W5200 Errata Sheet

Document History

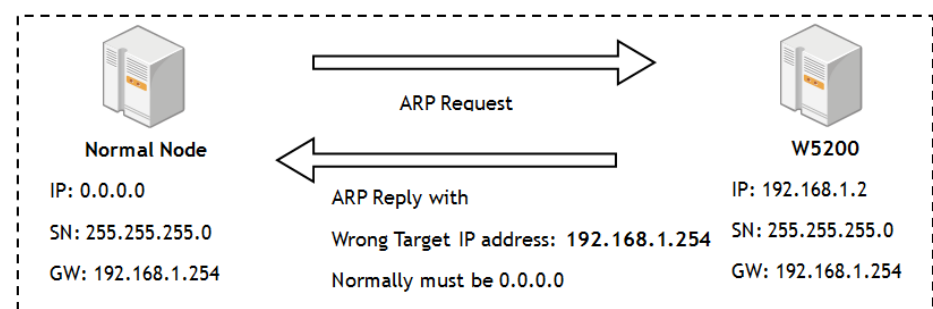
Source IP 주소가 “0.0.0.0” 인 Node에서 W5200 칩에 ARP Request 패킷을 전송하면 W5200 칩은 올바른 Target IP 주소인 “0.0.0.0”가 아닌 저장된 Gateway IP 주소를 Target IP 주소로 ARP Reply 패킷을 전송하는 문제가 있다.

W5200 칩 내부의 ARP 처리과정에서 통신할 Target IP주소가 “0.0.0.0”일 때, Subnet계산의 오류로 인해 Target IP 주소인 “0.0.0.0”을 다른 Subnet에 존재하는 IP 주소로 잘못 판단하여 Target IP주소를 저장된 자신의 Gateway IP주소로 변경해서 ARP reply패킷을 전송하는 오류가 발생한다.

Before Applying (without solution)

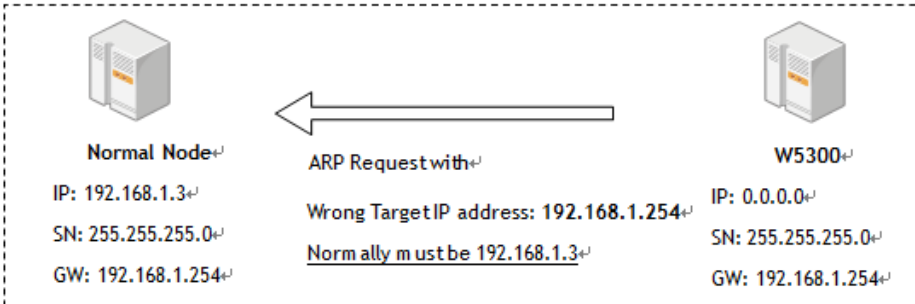
이 Erratum을 피하기 위해 TCP의 “Connect”명령과 UDP의 “SEND”명령을 제외하고 항상 subnet mask register의 값을 0으로 유지한다. TCP connect 명령과 UDP send 명령은 ARP 패킷을 송신하기 때문에 위 그림처럼 유효한 subnet mask 값을 전역변수에 저장해 두고 TCP connect와 UDP send 명령을 수행할 때만 subnet mask register 값을 설정하고 명령이 완료되면 다시 subnet mask register 값을 0으로 clear 한다.

Figure The received MACRAW data Format

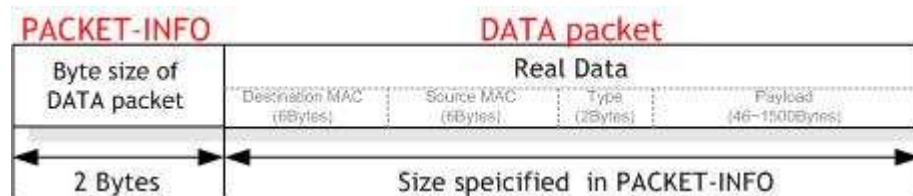
MACRAW data의 구조는 아래와 같고, PACKET-INFO(data packet 길이)가 실제 패킷 사이즈 보다 크게 들어오는 현상이 있다. 이때, 실제 패킷 사이즈에서 PACKET-INFO길이까지는 Dummy data가 존재한다.

실제 패킷 사이즈 보다 크게 들어오는 오류 상황을 피하기 위한 방법으로 IP Header 의 Total length Filed 를 이용하여 Packet 의 실제 사이즈를 확인하여 패킷의 올바른 수신 사이즈를 판단 할 수 있다. MACRAW data 의 Payload 내부에 IP Header 가 존재하며, 이 IP Header 에는 전체 패킷 사이즈 정보를 가진 Filed 가 존재한다. 따라서, Software stack 을 사용하는 경우 Software stack 이 IP Header 의 Total length 를 이용하여 수신된 Packet 의 실제 사이즈를 확인하도록 설정해야 한다.
